# un concorso [solo] di idee?

Lo scorso 12 febbraio a Bussolengo, all'interno del programma dell'annuale fiera di San Valentino, è stata inaugurata la mostra dedicata agli elaborati grafici che hanno preso parte al concorso di idee, per la riqualificazione del piazzale Vittorio Veneto e dell'Ex Mercato Frutta.

## piazzale vittorio veneto a bussolengo

### Gruppo 27

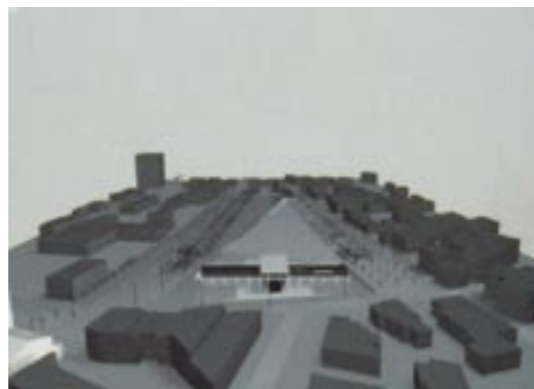
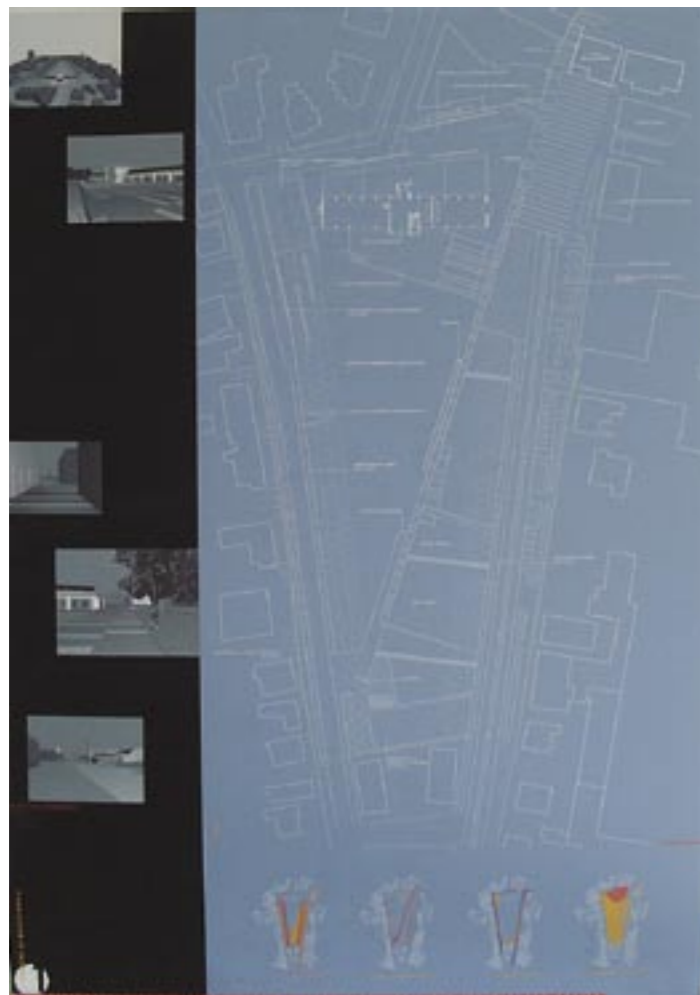
*“Il progetto denota un’attenzione alle aree adibite a verde che non vengono sovrastate dalla pur forte fruibilità veicolare proposta all’interno del piazzale che assume un ruolo di elementi capaci di addensare attorno a sé nuove attrezzature e servizi collettivi che conseguentemente però, ne limita la possibilità di utilizzo diverso. Buona l’attenzione alla riqualificazione dello spazio di pertinenza della chiesa di San Valentino che, volutamente dominante, costringe ad una “frattura” con la circolazione viabilistica esistente. Buona anche la proposta di recupero dell’edificio.”*

### Gruppo 46

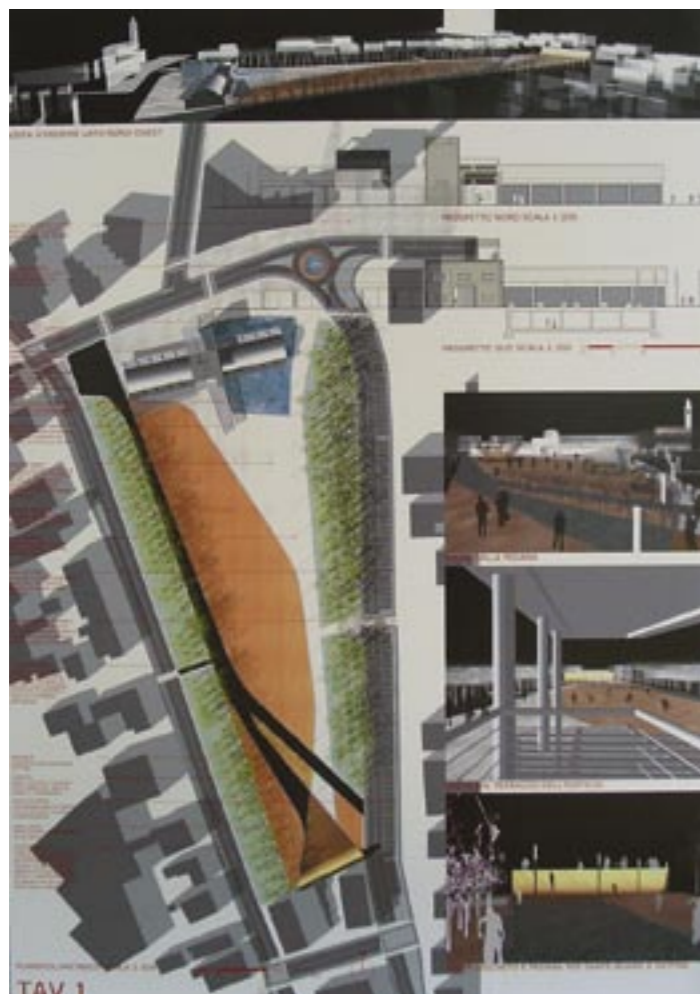
*"Il progetto ha avuto l'attenzione della commissione per la connotazione attribuita agli "spazi tra le cose" riconoscendone il ruolo nonché relazione in una ricerca di continuità a livello urbano degli spazi pubblici. Si è cercato nel progetto di non attribuire un ruolo preponderante ai percorsi veicolari senza pregiudicarne però la mobilità. La rappresentazione grafica, pur in una ricerca di eleganza, si presenta però di difficile lettura."*

### Gruppo 51

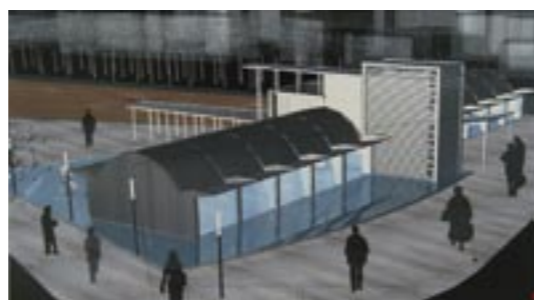
*"Buona la presentazione del progetto soprattutto all'interno del piazzale che permette di cogliere in maniera immediata l'idea di polifunzionalità richiestagli dal bando senza limitarne le fantasie di ridistribuire gli spazi con un ponderato uso dei materiali. E' invece limitato lo studio di relazionalità con l'intorno in particolare con la chiesa di san valentino. Apprezzabile la composizione plastica degli elementi aggreganti la palazzina quali i porticati e la vasca."*
